Thème n°13 : Solution tracé 1, Saverne-Molsheim et autres tracés alternatifs

En ce qui concerne les tracés alternatifs (point 4.2) :

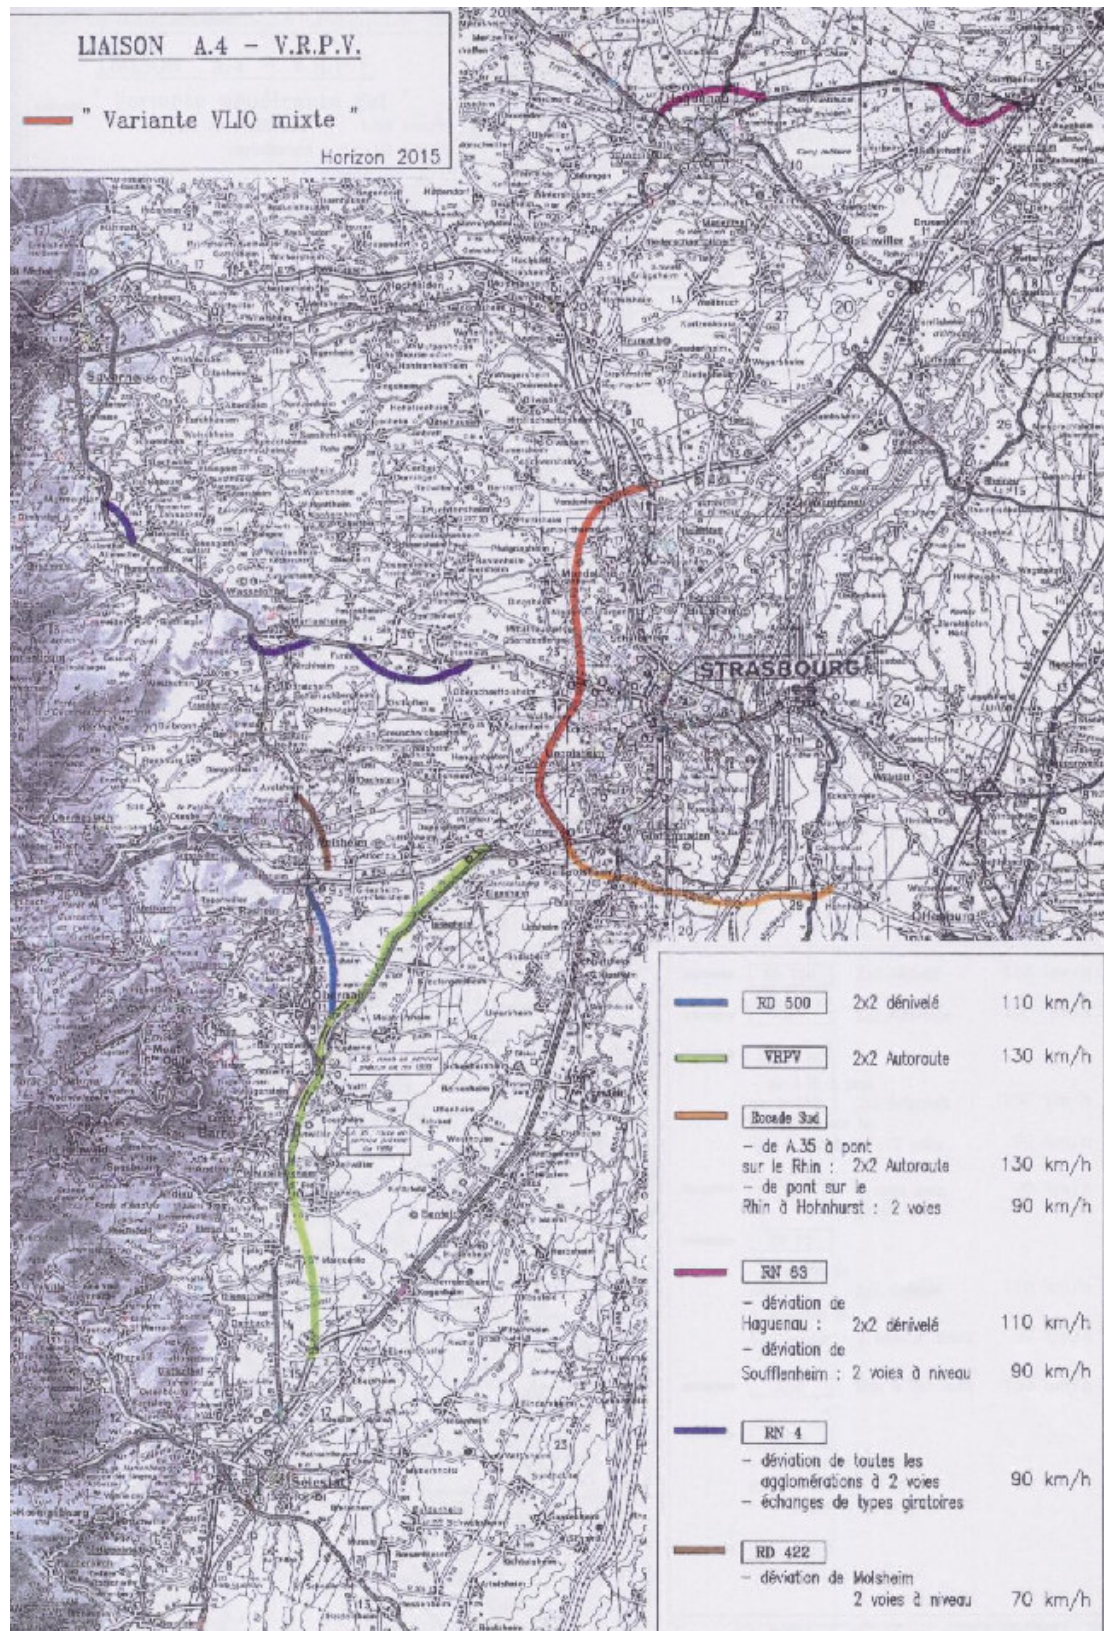
Quelques propositions reprennent des tracés alternatifs autres que les options du débat de 1999. Il s'agit notamment des propositions de P.Deutsch (Brumath 1761) et de M. Teychenné (Brumath 2019). Les deux sont elles-mêmes des variantes plus ou moins proche de la variante « VLIO Mixte » des études préalables au débat. Un synoptique de cette solution, très proche de celle de M. Teychenné est donné ci-après.

Toutefois, il est important de préciser qu'il ne s'agit pas d'une mixité de projets, mais bien d'une mixité de fonctions. Ainsi, la section correspondant au tracé de la VLIO (au sud) devrait pour assurer la continuité autoroutière être d'une capacité et d'un profil en travers (2x2 voies) suffisant. Il ne s'agit ainsi plus du tout de la VLIO telle qu'elle est conçue aujourd'hui comme voie de desserte des quartiers (2 x 1 voie). De plus, ce scénario renforce le rôle de la RD1083 (ex RN83) au sud de Strasbourg et ne va pas dans le sens de la volonté d'y réduire les nuisances.

Toutefois, le tracé proposé par M. Deutsch (Brumath intervention n°1761), qui associe des enjeux de rénovation urbaine importants, présente de très forts impacts sur les populations (démolition de plusieurs immeubles HLM) avec de fortes nuisances créées. Le secteur compris entre ce nouveau tracé et l'A35 sur laquelle resterait un trafic non négligeable serait particulièrement difficile à urbaniser ou simplement à vivre.

SECTION COURANTE

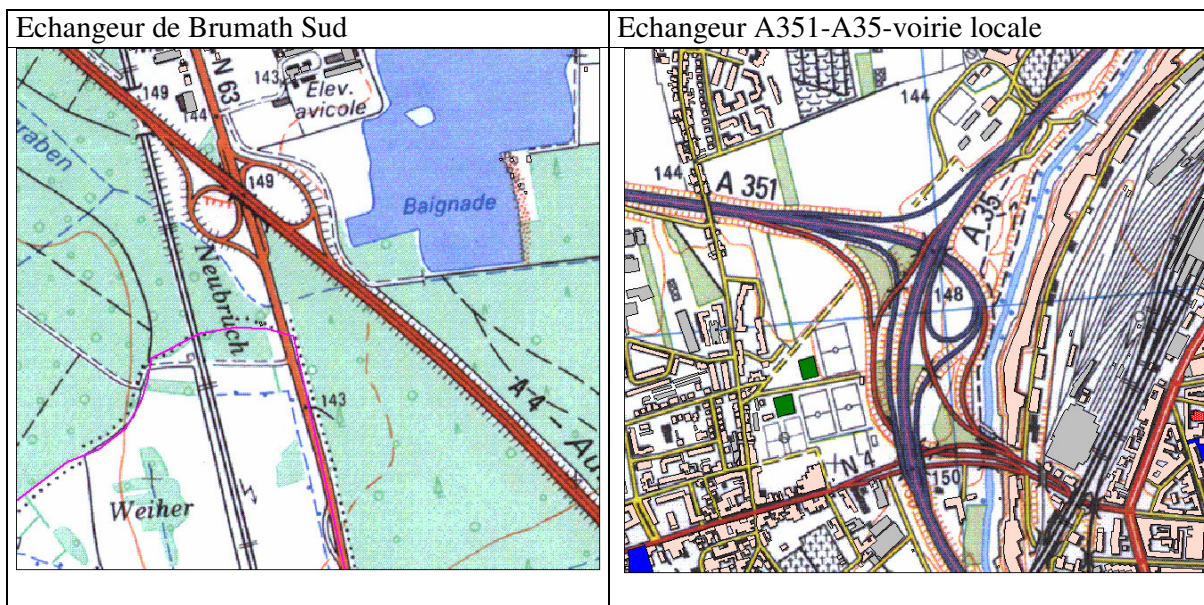
Quelles seraient les difficultés techniques et les impacts sur l'environnement d'un tracé entre Eckwersheim et Olwischeim avec un raccordement à l'A4 au niveau de l'actuel échangeur n°48 ce, afin d'éviter le goulot d'étranglement entre Vendenheim et Eckwersheim ?

Dans cette option, le tracé, plus au nord, peut sans difficulté respecter les normes autoroutières (L1 de l'ICTAAL). Le profil en long (c'est-à-dire l'inscription du projet dans le terrain naturel) serait quant à lui un peu plus chahuté que le profil en long de la solution mise à l'enquête publique, notamment entre Berstett et Eckwersheim où le terrain naturel est plus vallonné.

L'illustration ci-dessous montre à la même échelle deux sites :

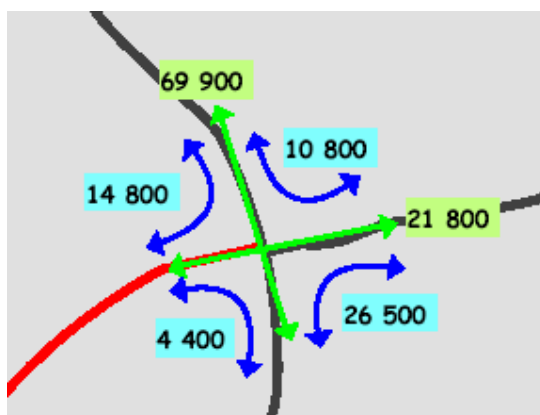
Un raccordement du GCO à l'A4 au niveau de l'actuel échangeur n°48 a pour conséquences de mêler les fonctions de desserte locale (diffusion) aux fonctions de transit (bifurcation autoroutière).

Dans ces conditions de multiplicité des fonctions à remplir, les échangeurs nécessaires sont compliqués, parfois peu lisibles et susceptibles de dégrader la sécurité des usagers. On en revient à recréer les échangeurs urbains du type A351-A35 ou du nœud de la Vigie au sud de Strasbourg.

Il est fortement déconseillé d'adapter un échangeur existant pour lui faire remplir à la fois des fonctions autoroutières pour le transit et des fonctions de desserte locale avec des trafics différents très importants. C'est cet argument qui a conduit à ne pas retenir les demandes d'accès de la part de la commune de Vendenheim sur le nœud autoroutier projeté GCO-A35-A4.

Dans le cas d'un raccordement à Brumath Sud (échangeur 48), il serait donc nécessaire d'abandonner les échanges avec la RD 63 (ex RN63) et donc d'interdire les accès actuels vers l'A4. La géométrie d'un nœud autoroutier étant différente d'un diffuseur (qui sert à la desserte locale), la mise aux normes de l'échangeur N°48 nécessiterait des emprises supérieures obligeant de fait à des expropriations supplémentaires voire à la destruction de bâtis compte-tenu de la proximité de certains bâtiments. Mais il serait de toutes façons très difficile de supprimer cet échangeur qui connaît un trafic important et qui dessert aujourd'hui la zone industrielle de Brumath Sud.
